Informe Consolidado de Solicitud de Aclaraciones, Rectificaciones y/o Ampliaciones Complementario a la Declaración de Impacto Ambiental del Proyecto "Planta Fotovoltaica Travesia"

Nombre del Titular : GR Nahuelbuta SpA
Nombre del Representante Legal : Antonio Francisco Ros Mesa
Dirección : Avenida Isidora Goyenechea 2800 oficina 3702

El presente Informe Consolidado de Solicitud de Aclaraciones, Rectificaciones o Ampliaciones a la Declaración de Impacto Ambiental del proyecto "Planta Fotovoltaica Travesia", contiene las observaciones generadas en virtud de la revisión de la Adenda.

Figura N°1. Líneas de drenaje visualizadas en los sectores Suroeste y Sureste, aguas arriba de la Planta Fotovoltaica. Esta figura corresponde a La Figura 7 presentada en el Anexo 1-4 de la Adenda en evaluación.

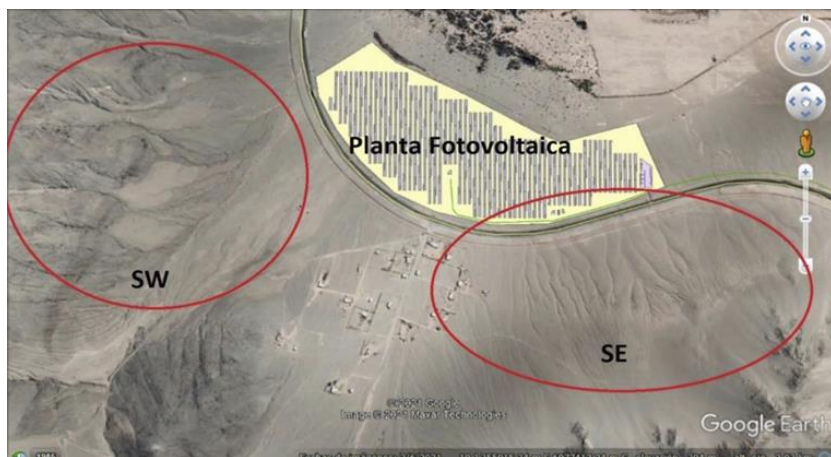
iii. En virtud de lo expuesto en los puntos i y ii anteriores, y a lo indicado por el Proponente en el Numeral 3.3 del Anexo 1-4: *“En términos locales, en las Figuras 7 y 8 se identifican líneas de escorrentía superficiales mencionadas a través del ORD. DGA N°327/2021 de la presente evaluación ambiental”* (ver Figuras 1 y 2, siguientes), se reitera al Proponente la solicitud de presentar, los contenidos técnicos y formales necesarios para la tramitación del Permiso Ambiental Sectorial 156, contenidos en la guía trámites del PAS disponibles en el link institucional del SEA: https://www.sea.gob.cl/sites/default/files/migration_files/instructivos/Art_156_PAS_modificacion_cauce.pdf.

iv. Por otra parte, se indica al Proponente que, deberá analizar la necesidad de implementar obras de protección para las obras del Proyecto, realizando un análisis de socavación sobre el cimiento y anclaje de las obras (areales y lineales) que se proyecten emplazar en cauce natural.
